みんなで作る 久場川公園 ワークショップ

通信
vol.3

第3回

発行：那覇市公園建設課

暫定整備エリアの設計案

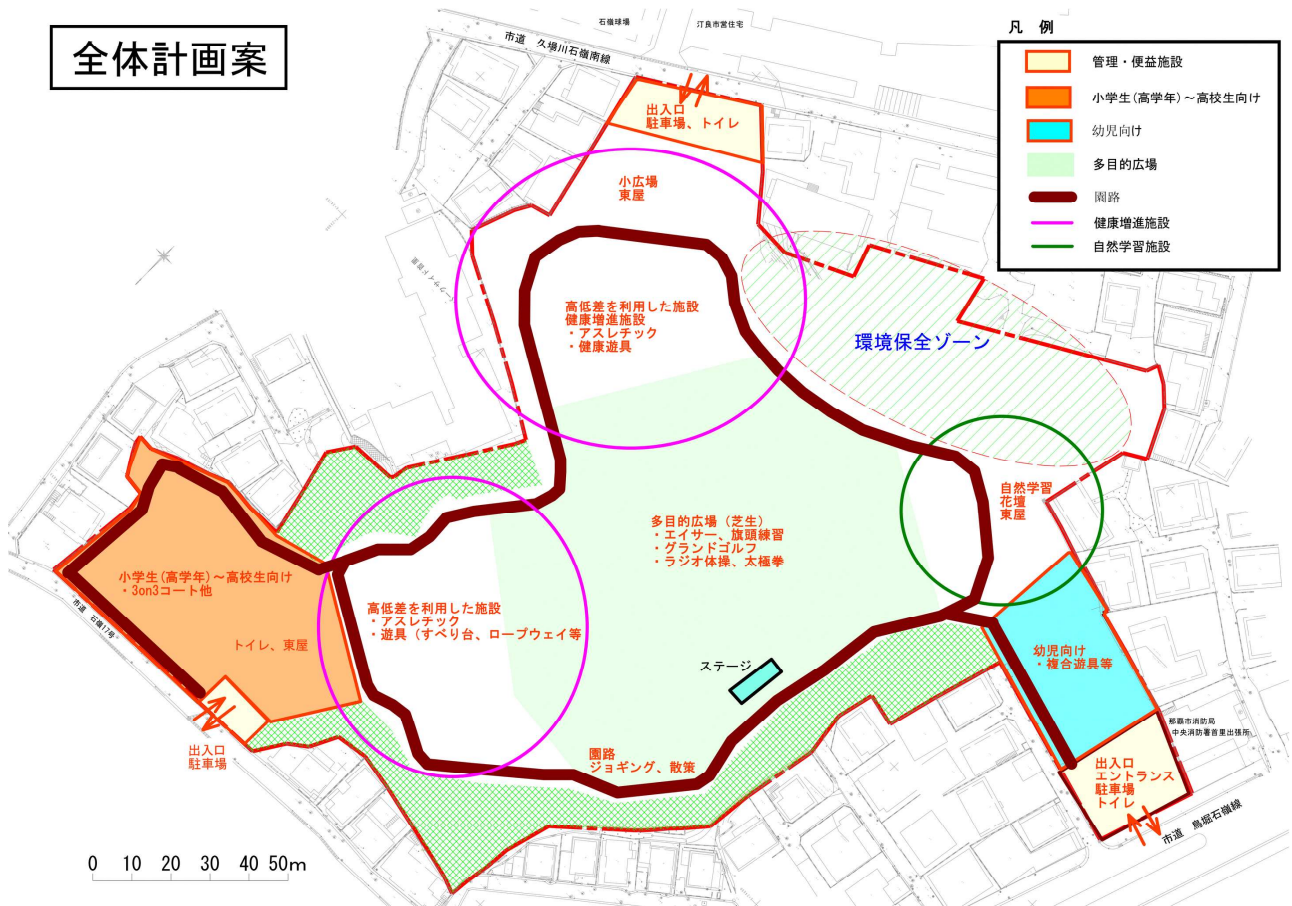
遊具のそばのベンチ・・・子どもがあそんでる姿を親が見やすい
桜並木・・・フェンスと木を配置するのは事故をふせげるので良いと思った
東屋・・・東屋と花だんがあってイネ!

芝生エリア・・・ボールが飛ぶ可能性大
東屋・・・東屋のデザイン

駐車場・・・車は何台とめれる?
桜並木・・・桜は植えられるのか?
東屋・・・東屋にテーブルの設置はある?

多目的広場・・・イイネ
桜並木・・・10年、20年後の将来の「桜まつり」のために
公園全体に計画的に桜を植樹する、東屋とのセ
ットはいいね！

工事車両のルートについて・・・安全面、利用効率の面から位置を変更してはどうか
環境保全ゾーン・・・バスケットコートがあるといい
大型遊具・・・10年後に移動する事を考えた場合？
野外ステージ・・・野外ステージの場所（屋根施設はなくてもよい）
桜並木・・・桜の植栽、花見をしたいという趣旨は結構。背後にはフクギの防風林がセットで
植栽したい。サクラは白アリ、台風に弱くせいぜい20年で更新が必要
桜並木・・・目隠しの樹木は市木のフクギにしたい。（首里高石嶺球場が先例だ）
※フクギは直根性なので斜面にも適する。
東屋・・・東屋のイメージ、首里城下の景観上赤瓦屋根に
遊具・・・遊具は低年齢向けに設置もここに

駐車場・・・駐車スペース、何台ですか？

畑・・・
地域の方々がたずさわられる畑が素晴らしい
広場・・・
広くてベンチや東屋が近いのがいい！
大型遊具・・・
子ども達がワクワクする大型遊具はとてもイイ
桜並木・・・
自治会や団体に植樹をすればなおイイ
桜並木はいいネ
この地域ではあまりみない桜の木がある！
桜や花壇を見れる東屋がある！

駐車スペース・・・いっぱいになると路駐する人も出る？
出入口付近・・・植さいあった方がよい
バスケットリング・・・バスケットリングは反対（周囲の苦情が多い）
バスケットリング・・・バスケットコート作ってほしい。大人用、小人用
環境保全ゾーン・・・ハブが怖い・・・
防球ネット・・・防球ネットがやぶれたら心配
東屋・・・イスとテーブルはあった方がいいと思いました
